Naručilac: „Agencija za izgradnju i razvoj Podgorice“ d.o.o.
Broj: 1502
Mjesto i datum: Podgorica, 06.02.2023. god.

U skladu sa članom 95 Zakona o javnim nabavkama („Službeni list CG“, br. 74/19) Agencija za izgradnju i razvoj Podgorice d.o.o. kao naručilac daje pojašnjenje tenderske dokumentacije po zahtjevu zainteresovanog lica od dana 18.01.2023.god. za javni poziv broj 19/22 .god. (šifra: 37593) za: Izvodjenje radova na izgradnji višenamjenskog objekta u Zagoriču.

Slika br.1. Elaborat ZOP

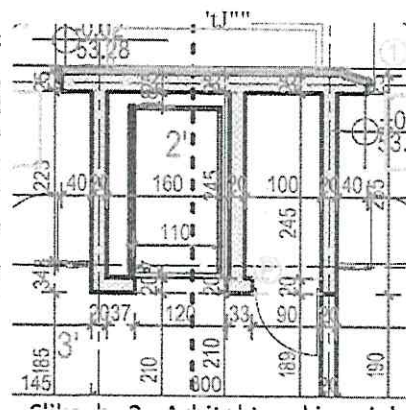
Pitanje br.1: U osnovama Elaborata zaštite od požara su prikazane požarne otpomosti zidova na granicama PP sektora ali nijesu prikazana PP vrata u tim zidovima.

Naime, na slikama vidimo osnovu prizemlja kod Doma zdravlja gdje su oko lifta (2') zidovi sa vatrootpomoscju na požar od 120 minuta dok vrata na granici PP sektora kao sto vidimo nijesu PP.

Da li je napravljen ne namjeran propust ili nema PP vrata u PP zidovima?

Odgovor: "Na crtežu je prikazana protivpožarna otpornost liftova ali lift nije poseban PP sektor, tako da tu ne trebaju PP vrata"
